2024-11-25	ADDENDA M-E-01	JRI	1
2024-11-04	POUR APPEL D'OFFRES	JRI	0
DATE	EMIS POUR	PAR	REV

PROJET  
**AFSB - Réaménagement**  
 de bureaux aux bâtiments  
 18 et 70 - Lot 1

**ÉCLAIRAGE - SOUS-SOL - AILE G - MODIFIÉ BÂTIMENT 18**

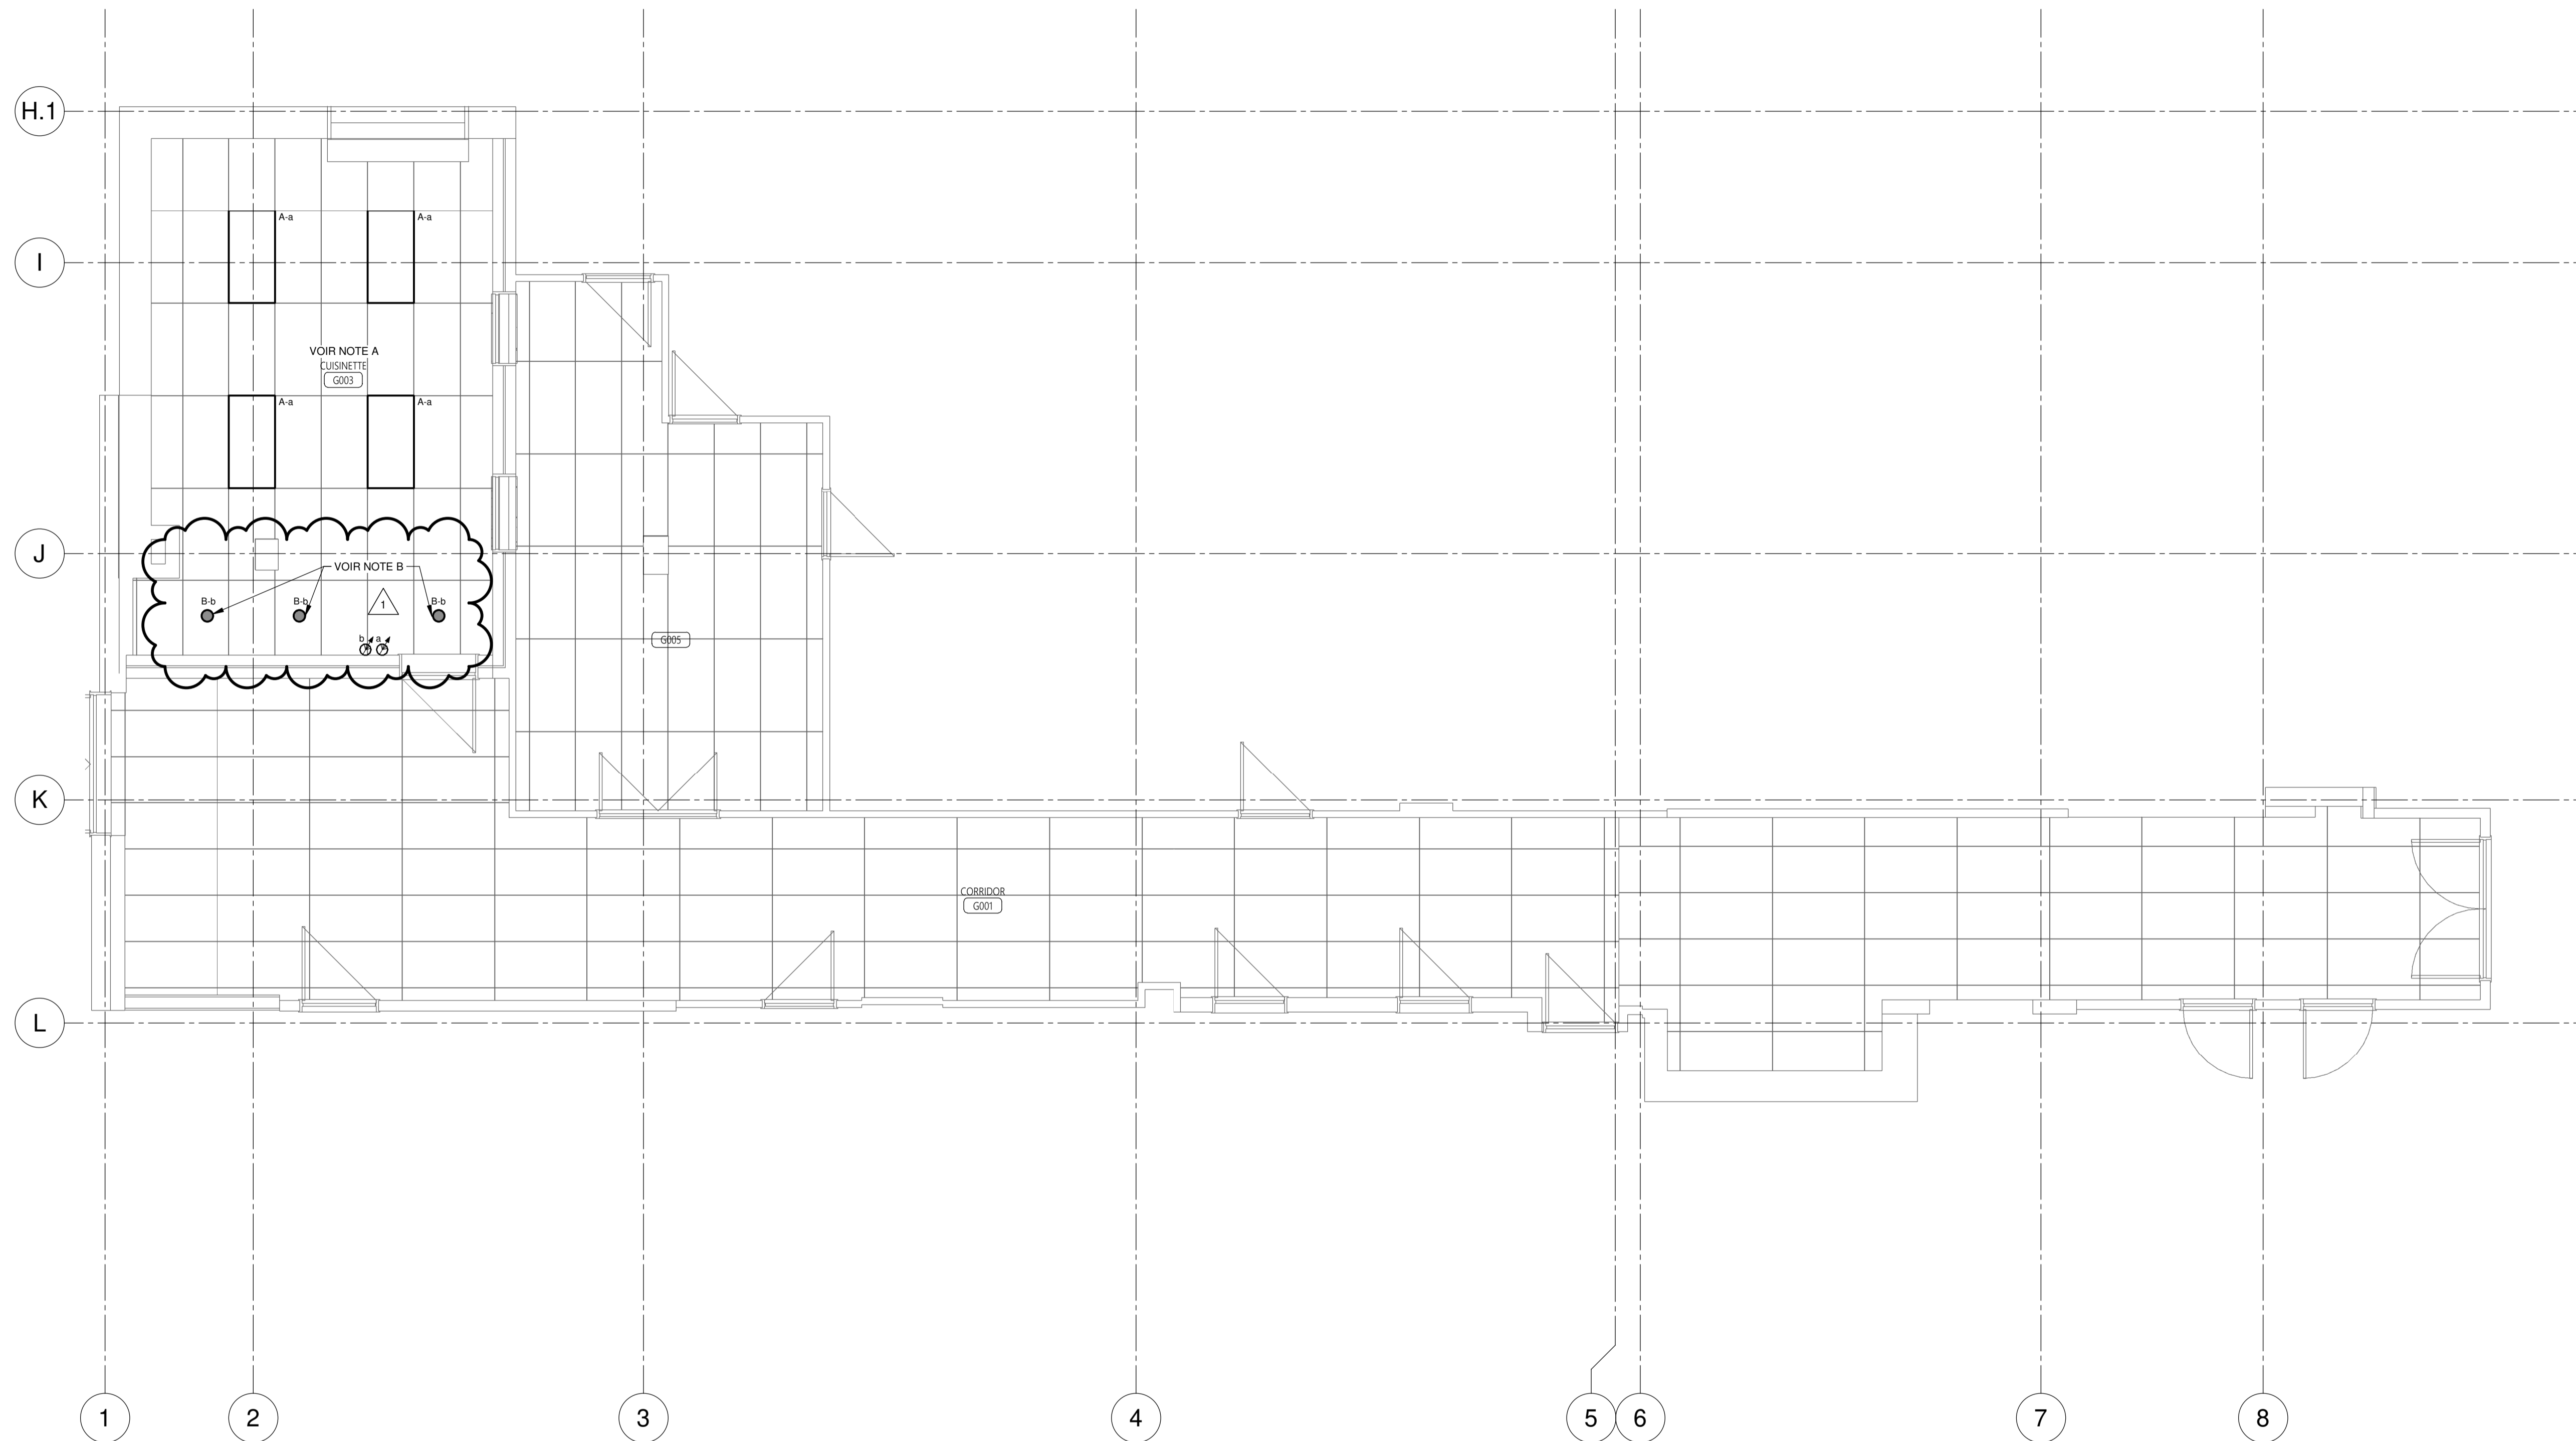
- A- PROLONGER LE CIRCUIT D'ÉCLAIRAGE EXISTANT ET RÉALIMENTER LES NOUVEAUX APPAREILS D'ÉCLAIRAGE.
- B- PROLONGER LE CIRCUIT #37 DE PANNEAU PSFU-1411 DÉPUIS LE LOCAL G005 ET RACCORDER LE NOUVEL APPAREIL D'ÉCLAIRAGE.

TITRE DU DESSIN  
ÉCLAIRAGE - REZ-DE-CHAUSSÉE - AILE B -  
MODIFIÉ BÂTIMENT 18

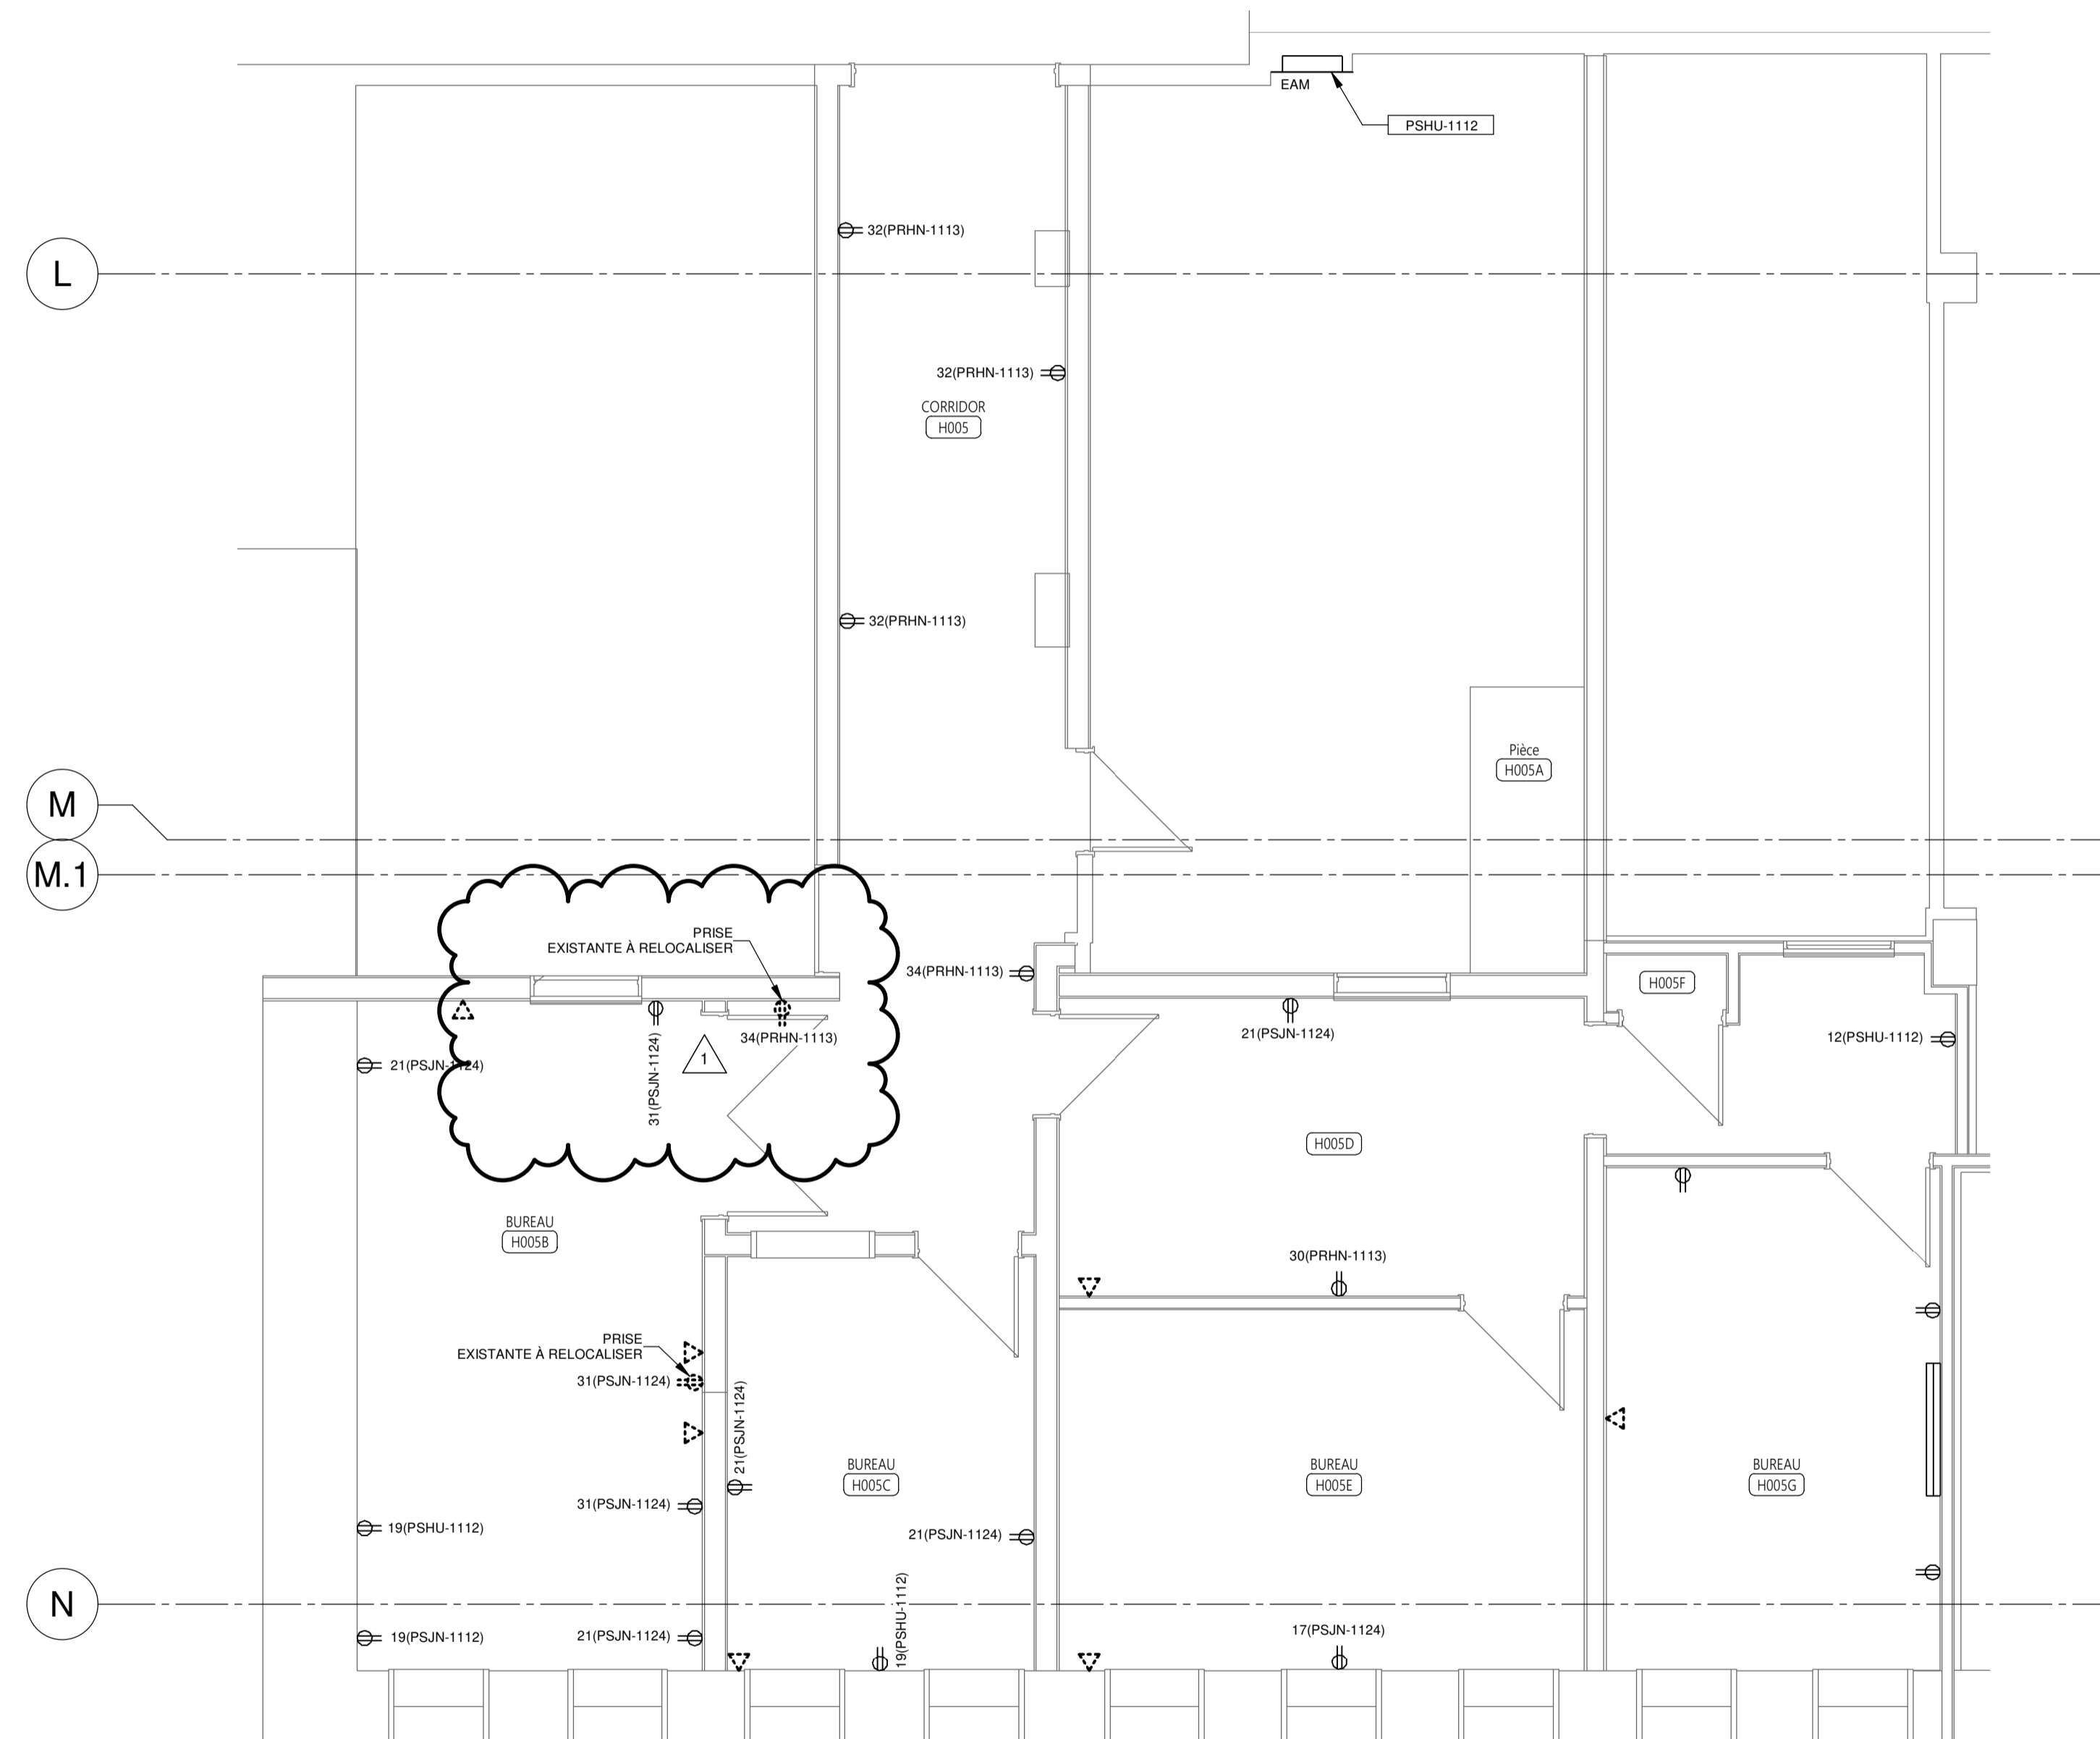
- A- SAUF INDICATION CONTRAIRE, TOUS LES APPAREILS D'ÉCLAIRAGE SERONT ALIMENTÉS DEPUIS LE PANNEAU PRBN-1311.
- B- TOUS LES APPAREILS D'ÉCLAIRAGE SUR URGENCE DANS LE CORRIDOR SEULEMENT DEVRONT ÊTRE RACCORDÉS VIA UN MODULE D'ÉCLAIRAGE D'URGENCE AVEC INTERFACE 0-10V. VOIR DÉTAIL 2 PLAN EX-M-0T02.
- C- ALIMENTER LES NOUVELLES CLOCHES D'ALARME INCENDIE EN UTILISANT LE MÊME CIRCUIT QUE LES CLOCHES EXISTANTES.

SERVICES - SOUS-SOL AILE H - MODIFIÉ  
BÂTIMENT 18

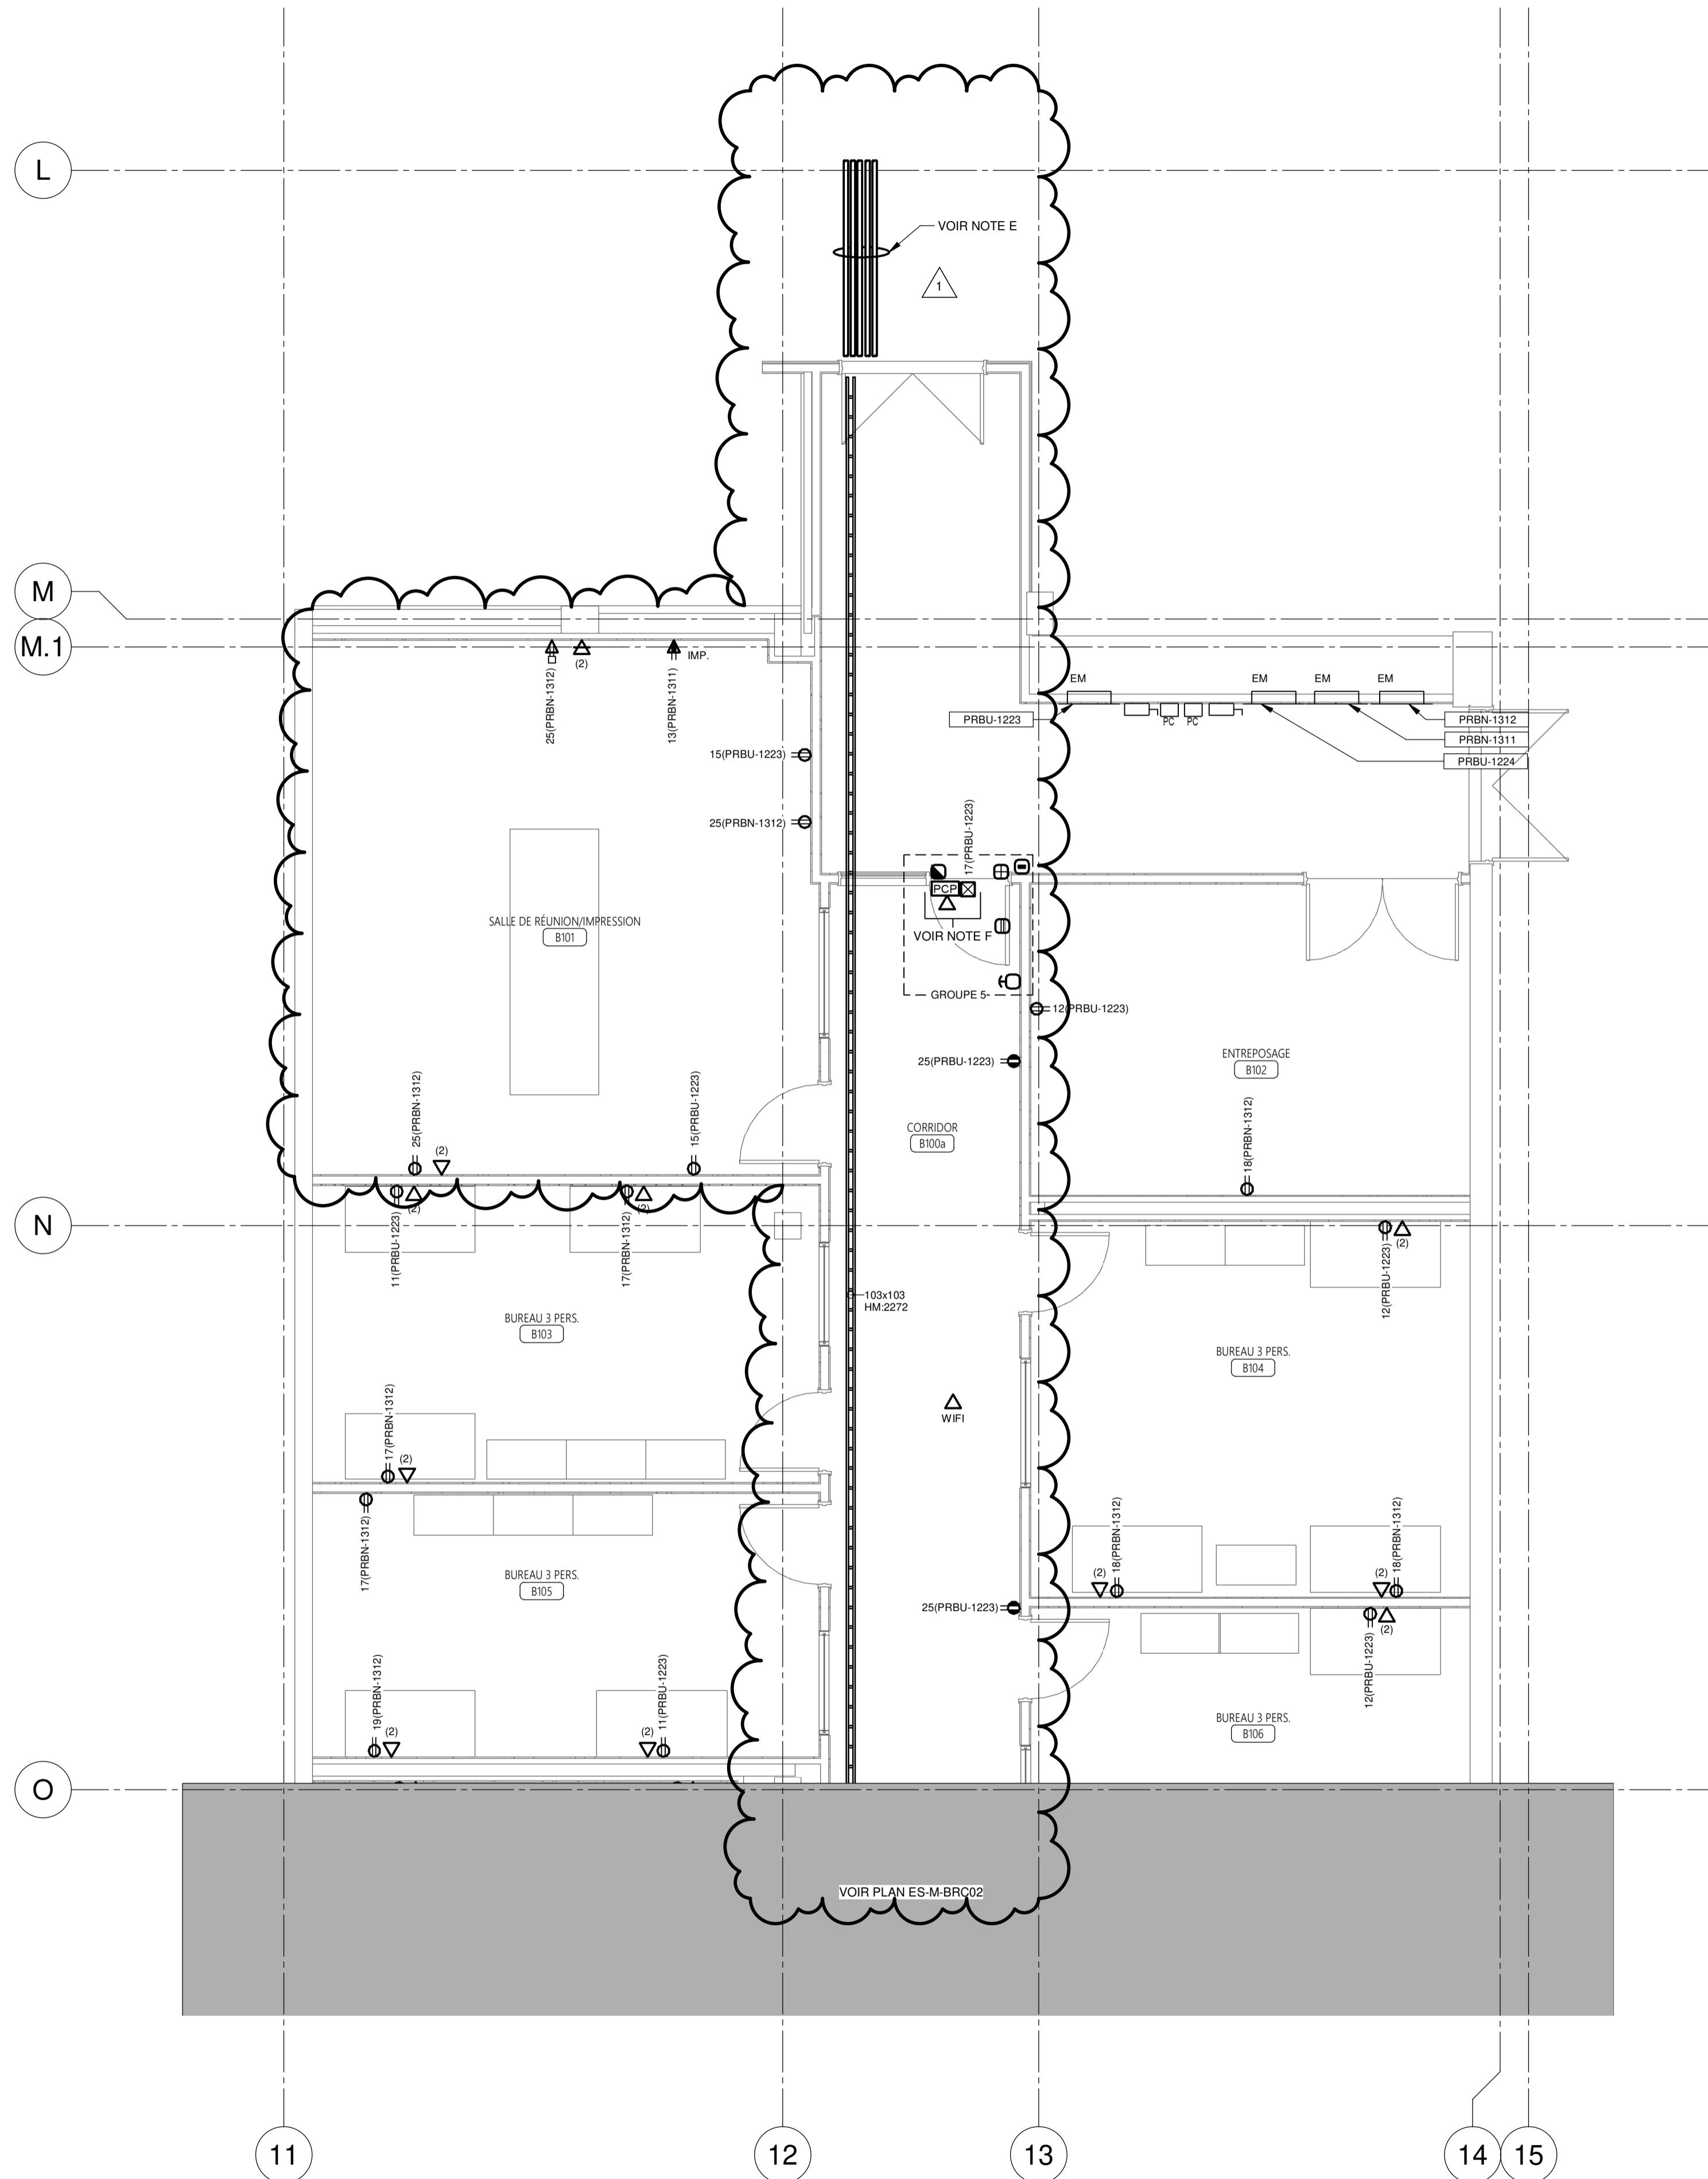
- A- TOUTES LES PRISES ÉLECTRIQUES DEVRONT ÊTRE EN SURFACE.
- B- POUR LES PRISES DE TÉLÉCOMMUNICATION INSTALLÉES DANS DES MURS DE GYPSE EXISTANT, VEUILLEZ PASSER LE CÂBLAGE DIRECTEMENT DANS LE MUR SANS PROTECTION (CONDUIT OU AUTRE) DE FAÇON À NE PAS ENDOMMAGER LE MUR (PAS DE SAIGNÉE DANS LE GYPSE).
- C- POUR LES PRISES DE TÉLÉCOMMUNICATION INSTALLÉES DANS DES NOUVEAUX MURS DE GYPSE, VEUILLEZ PASSER LE CÂBLAGE À L'INTÉRIEUR D'UN CONDUIT JUSQU'À LA SORTIE.
- D- POUR LES PRISES DE TÉLÉCOMMUNICATION INSTALLÉES SUR LE BÉTON OU LA MAÇONNERIE, VEUILLEZ FAIRE L'INSTALLATION EN SURFACE ET ACHÉMINER LE CÂBLAGE DANS UNE MOULURE DE TYPE WIREMOLD.
- E- TOUTS LES CABLES RÉSEAUX DOIVENT SE TERMINER AU NIVEAU DU BÂTI TELECOMS EN SALLE H005A.
